No. 260-RJ09004.R1.doc	<h1>仕様変更届出書</h1>		日付: 27/Jan./2010	頁 1/2
			リタール 株式会社 技術部	
訂正 : Initial release:11/Jan./10 ECN No.11222	提出先	納入先各社 殿	承認	浅野 作成 菅井
R1:15/Jun/10 ECN11926(H.T)	製品名	クーリングユニットのハ 祉取付用カットアウト変更		
	対象品番	SK3304.xxx, SK3305.xxx

1. **変更要旨**
 本届出書は、弊社リタールが貴社に納入するクーリングユニットにつきまして、そのハ 祉取付用カットアウトの寸法変更をご案内申し上げるものです。
2. **対象製品**
 ・ウォール型クーリングユニット SK3304.xxx, SK3305.xxx
3. **変更内容**
 対象製品のハ 祉取付用指定カットアウトが寸法が変更となります。
※変更となるのは表面取付用カットアウトのみです。
 併せて製品に付属するハ 祉加工用テンプレートも変更となります。

3-1) 変更内容詳細

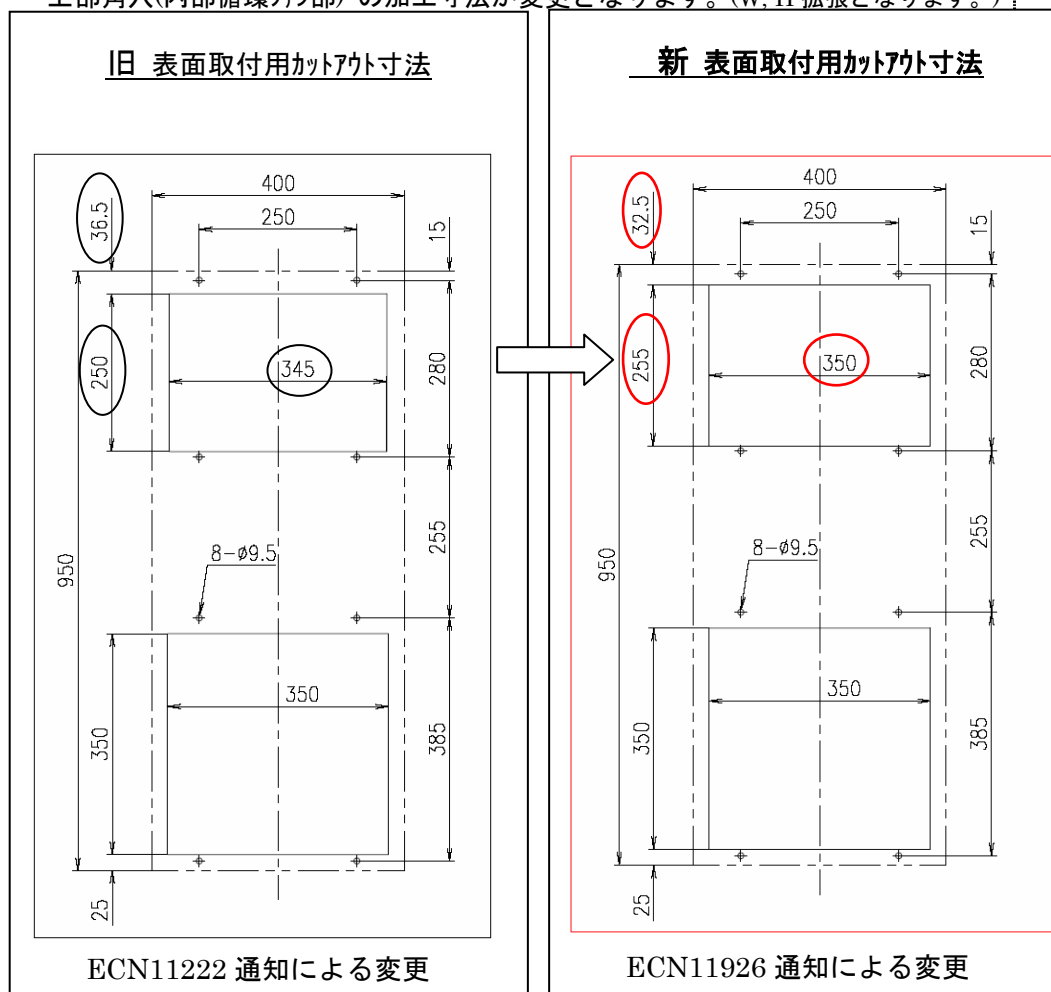
上部角穴(内部循環ファン部)の加工寸法が変更となります。(W, H 拡張となります。)

対象製品の表面取付用 \varnothing 初カットアウト加工を行なう場合、
上記の新 取付用カットアウト寸法にて加工を行なって下さい。

4. 変更理由

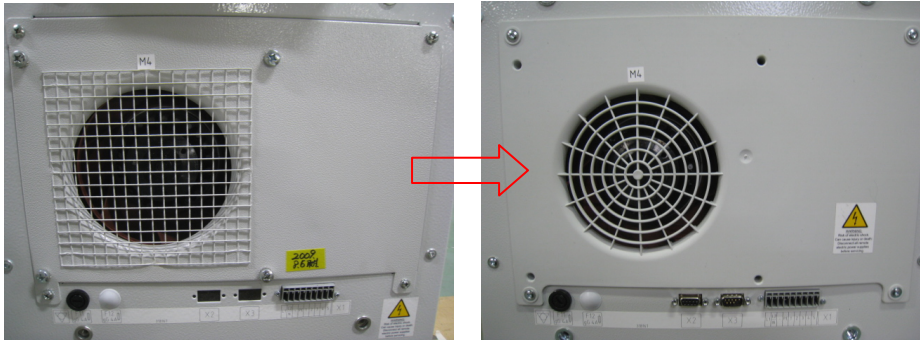
内部循環ファン部のカバーの材質変更（鋼板製→樹脂製）による
ヌキ穴加工寸法の変更。
